**ДО ВСИЧКИ ЛИЦА, ЗАКУПИЛИ
ДОКУМЕНТАЦИЯ ЗА УЧАСТИЕ В
ОБЩЕСТВЕНА ПОРЪЧКА С ПРЕДМЕТ:
„ИЗПЪЛНЕНИЕ НА „КОНСЕРВАЦИЯ,
РЕСТАВРАЦИЯ И СОЦИАЛИЗАЦИЯ НА
ТУРИСТИЧЕСКИ АТРАКЦИИ НА
ТЕРИТОРИЯТА НА ОБЩИНА
БАЛЧИК“**

относно: постъпило на основание чл. 29, ал. 1 от ЗОП запитване за участие в обществена поръчка, възлагана по реда на чл. 14, ал. 1, т. 1 от ЗОП, чрез провеждане на открита процедура с предмет: „Изпълнение на „Консервация, реставрация и социализация на Туристически атракции на територията на Община Балчик“, обект „Реконструкция, консервация и експониране на недвижима културна ценност „Мелницата“ гр. Балчик.

СХЕМА ЗА МОНТАЖ НА СТЪЛБИЩЕН
ПАРАПЕТ ОТ ІНОХ И ТРИПЛЕКС 10 ММ

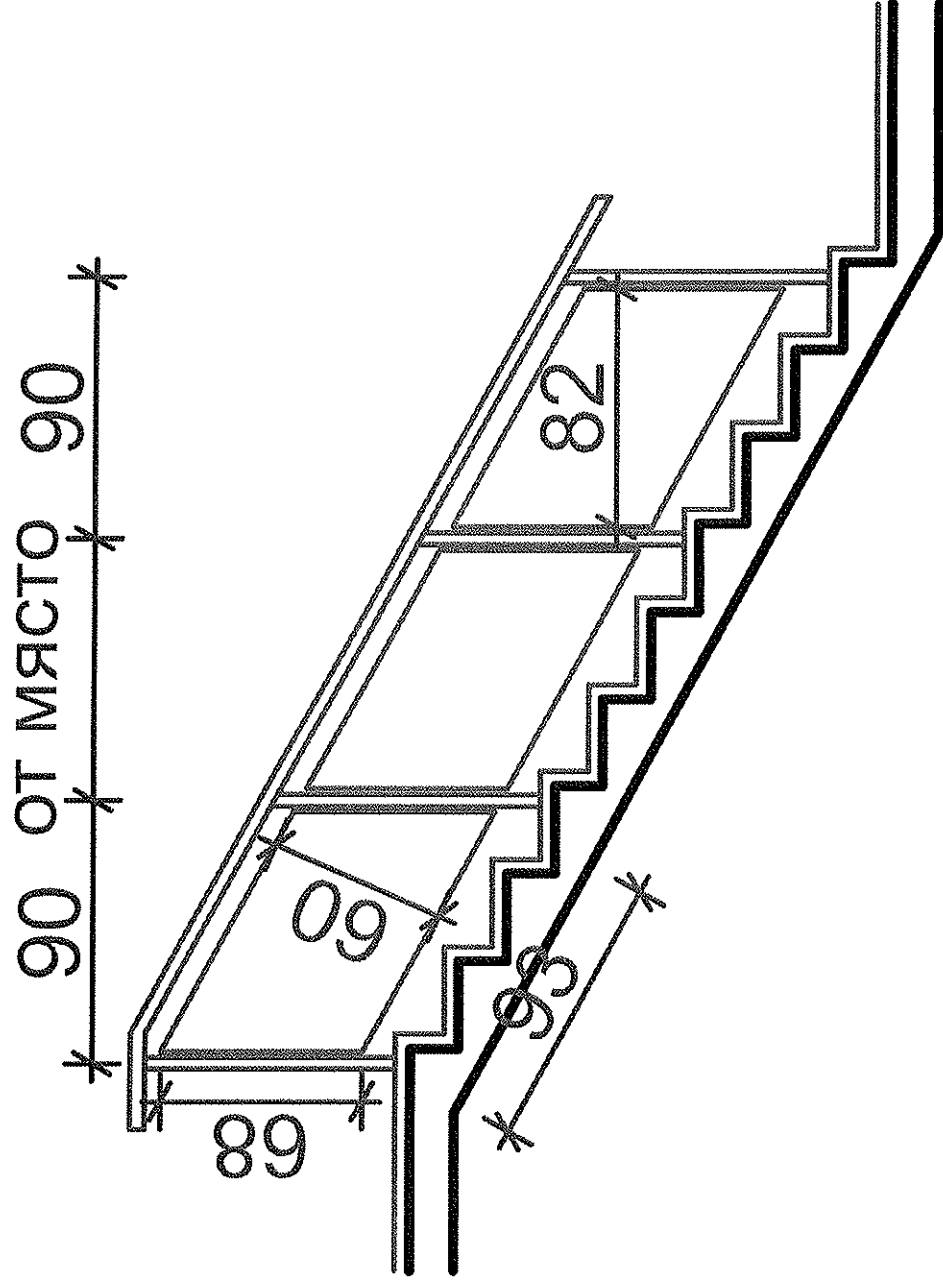
3. Въпрос: „4. Моля Възложителят да предостави детайл за парапетите по позиции 78 и 79 от КСС, част Архитектурна или да поясни начина на закрепване, размерите на паната от стъкло, начина на захващане на паната, разстоянието между колонките на парапета, цвят и дебелина на паната от стъкло и др.“

Отговор: Изискванията за парапетите по позиции 78 и 79 от КСС са следните: виж прикачения файл. Няма изисквания за цвят на стъклото.
